**Mise en compatibilité du plan local d'urbanisme de
Gouy
avec la déclaration d'utilité publique
du projet de contournement Est de Rouen – Liaison A28-A13
présentée par le Préfet de Région**

**Avis de l'autorité administrative de l'État
compétente en matière d'environnement
sur le dossier présentant la mise en compatibilité du PLU et
comprenant le rapport environnemental**

Figure 1 : Bande EPDUP dédiée au projet de liaison A28-A13
- Source : extrait du dossier (pièce G) -

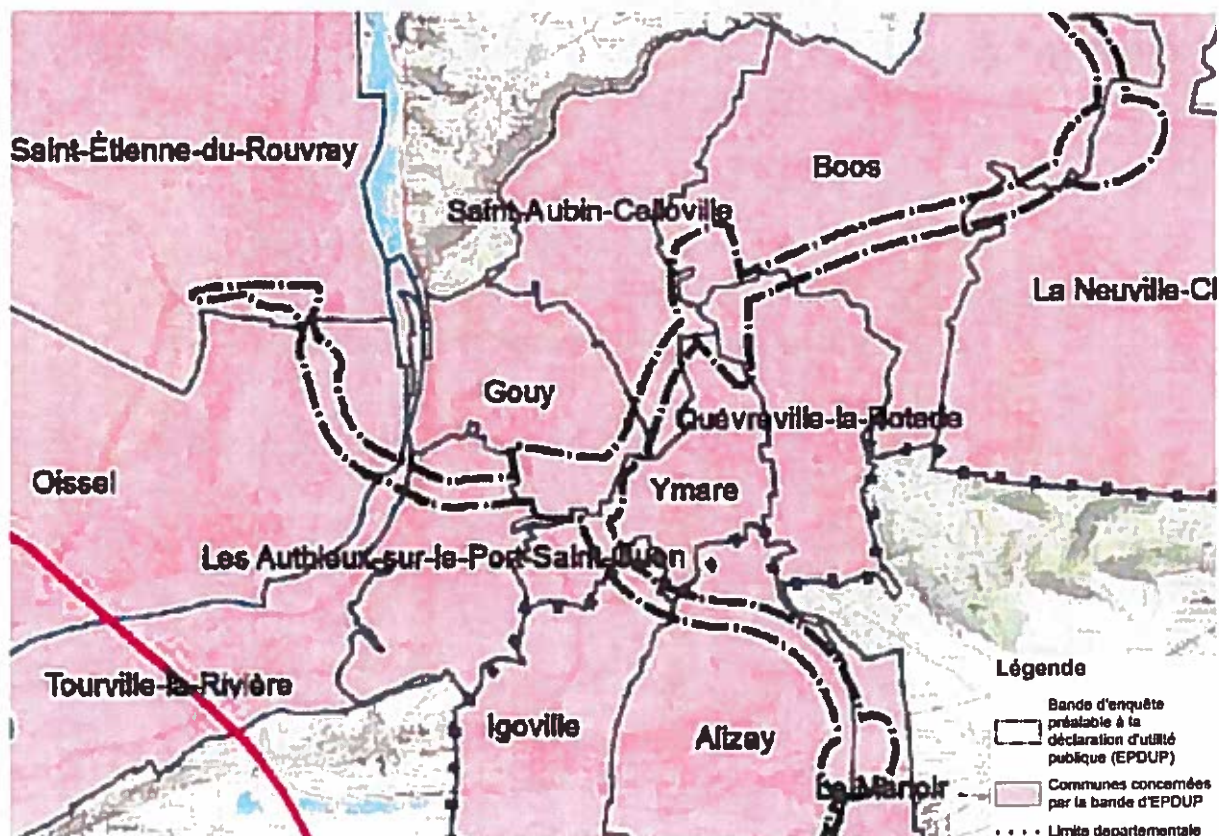
La commune de Gouy est concernée par le passage sur son territoire du projet de contournement Est de Rouen visant à relier les autoroutes A 28 et A 13 (Cf figure 2). Afin de rendre possible la construction de cette infrastructure routière, la mise en compatibilité de son plan local d'urbanisme est nécessaire afin de prendre en compte la bande d'enquête préalable à la déclaration d'utilité publique (EPDUP) d'une largeur moyenne de 300 m (Cf figure 1).

Il s'agira de modifier, dans le règlement graphique et écrit, 87,3 ha de zone A, 3,8 ha de zones N et 0,05 ha de zone U, ainsi que de déclasser 3,5 ha d'espaces boisés classés.
